# 議案2号 長野都市計画下水道の変更について

第89回 長野市都市計画審議会

令和6年2月8日

# 運動公園雨水調整池 施設平面図

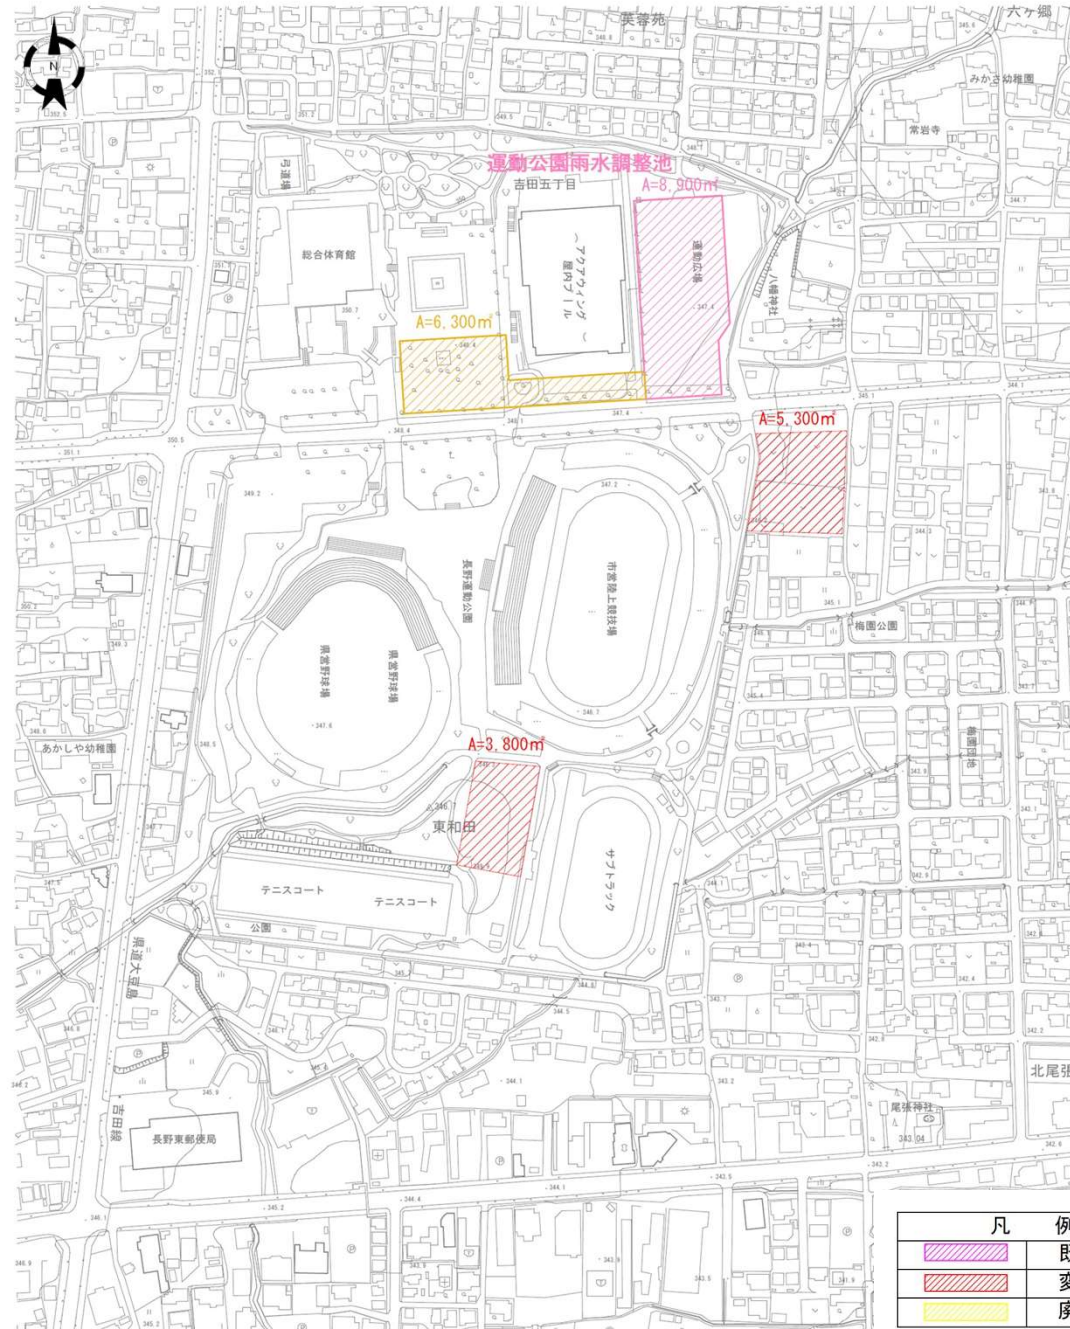
## 変更箇所新旧対照表（雨水）・変更理由

| その他施設<br>変更 | 施設名           | 位置   |                            |
|-------------|---------------|--|----------------------------|
|             | 運動公園<br>雨水調整池 | 長野市吉田五丁目、<br>大字石渡字宮沢、 <b>字<br/>八反田、大字東和田<br/>字町長堰沖、字石渡<br/>境沖</b> 地内 |                            |
|             |               | 面積   | <b>18,000m<sup>2</sup></b> |

#### ●位置の変更

ほぼ更地で既存公園施設が設置されていない箇所に計画位置を変更することで、公園利用者への影響及び工事における施設復旧費用が最小限に抑えられる

#### ●面積の変更

面積を拡大し、掘削深さを浅くすることで、騒音、振動、周辺地盤への影響など近隣の住宅地等に配慮した整備とする
